女川原子力発電所 2 号炉
安全保護回路について
審査会合における指摘事項の回答

平成 2 7 年 6 月 2 日

東北電力株式会社

第1-1(1)図 安全保護系 構成図

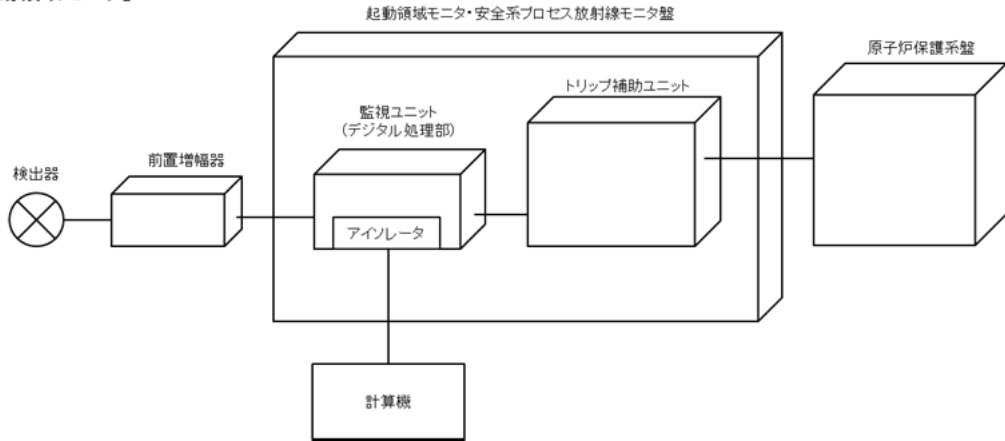
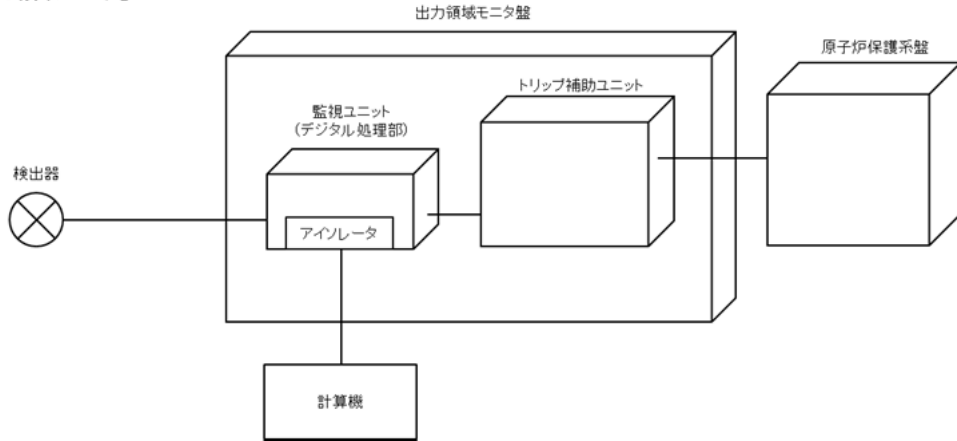
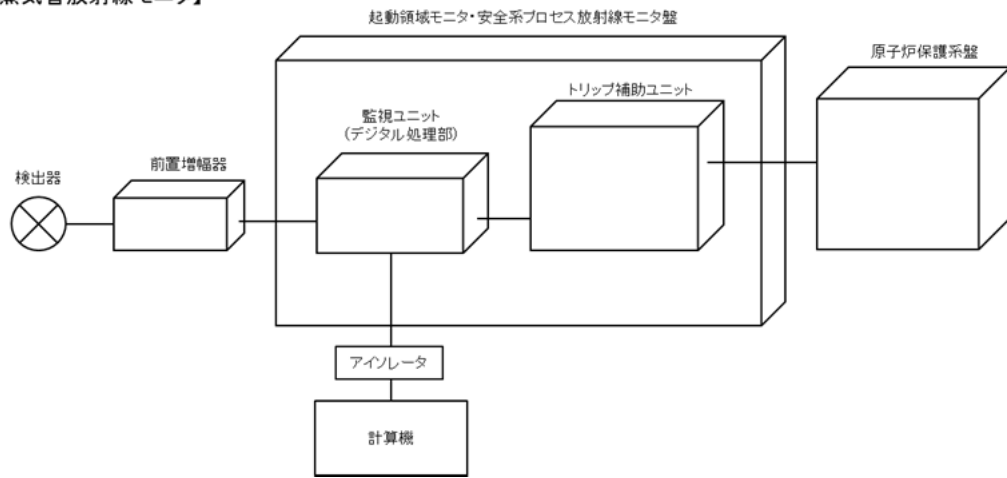
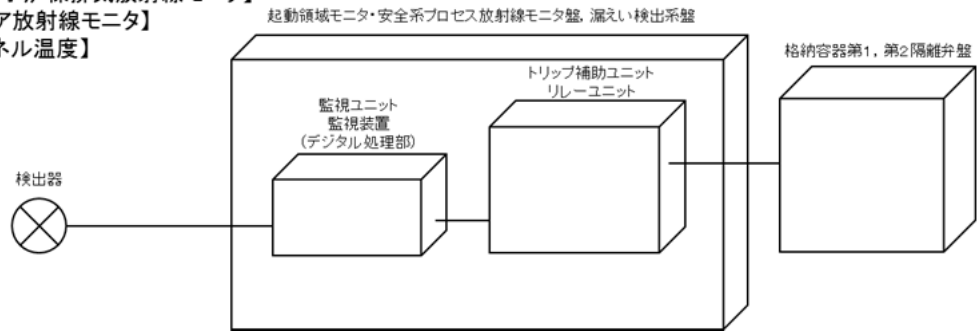
アナログ型の安全保護回路においても、承認されていない動作や変更を防ぐ設計方針であることを説明すること。

アナログ型の安全保護回路について、検出器から工学的安全施設の動作までを対象とすべきであり、デジタル伝送器等の有無等も考慮しつつ、不正アクセス行為等による被害を防止できるものであることを具体的に説明すること。

アナログ型の安全保護回路はリレーや配線等のアナログ回路で構成されている。承認されていない動作や変更を防ぐための対応として、以下を実施している。

安全保護系の構成機器を表1-1および表1-2に示す。安全保護系の構成機器のうちデジタル処理部のある機器として起動領域モニタ（SRNM）、平均出力領域モニタ（APRM）、プロセス放射線モニタ（PrRM）および主蒸気管トンネル温度の監視装置がある。

これら安全保護系への出力回路にデジタル処理部のある機器には、以下の対策を実施している。

- ・外部ネットワークと接続しない。
- ・計算機との接続にはアイソレータや補助リレーの離隔装置を用いることで外部との電氣的な分離を図っていると同時に、信号を計算機が受信するのみの一方向となっている。
- ・デジタル処理を行っている演算回路は現場で書き換えできない構造となっている。

第2-1図 自動減圧系作動阻止機能 概要図

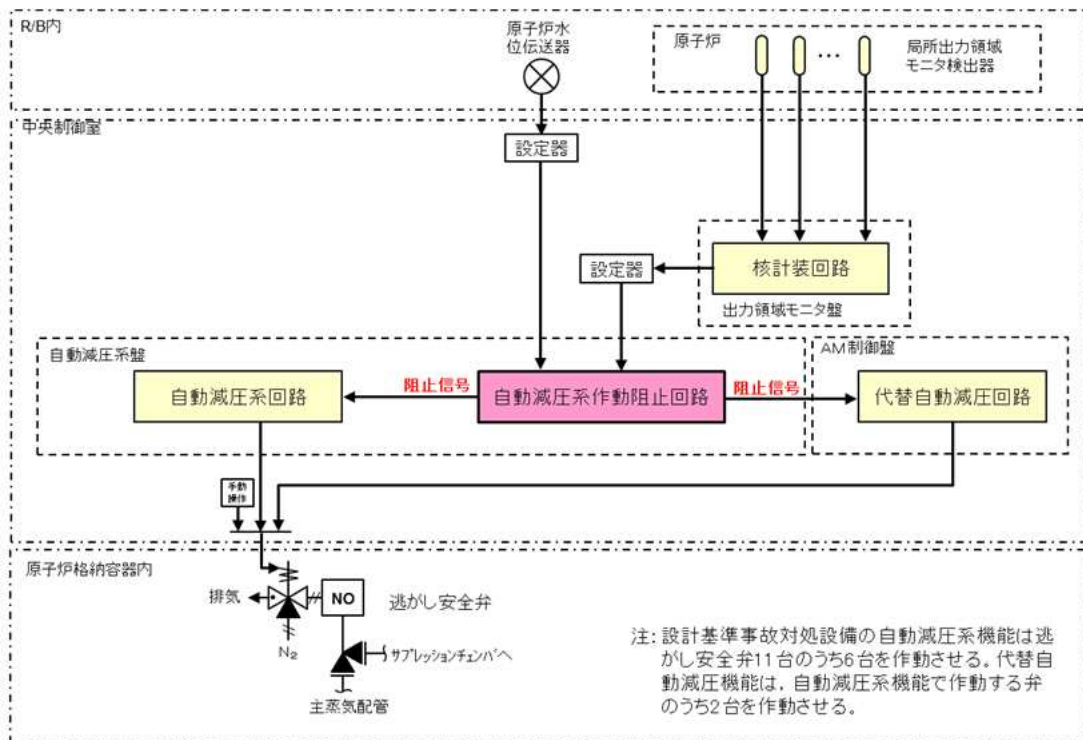
今回の設置許可申請に関し、安全保護回路に変更を施している場合については、基準適合性について十分説明すること。また、SAによる変更であっても、DBへの影響が無いことを説明すること。

重大事故等の対策として、原子炉停止機能喪失時における低圧注水による原子炉出力の急激な上昇を防止するため、自動減圧系作動阻止回路を設置することとしている。（第2-1図）

自動減圧系作動阻止回路は、既存の自動減圧系の作動を阻止する機能を持つことから、自動減圧系作動阻止回路の誤動作により、自動減圧系の作動を阻害することのないよう、以下のとおり十分に信頼性のある回路構成とすることで、安全保護回路へ悪影響を及ぼさない設計とする。
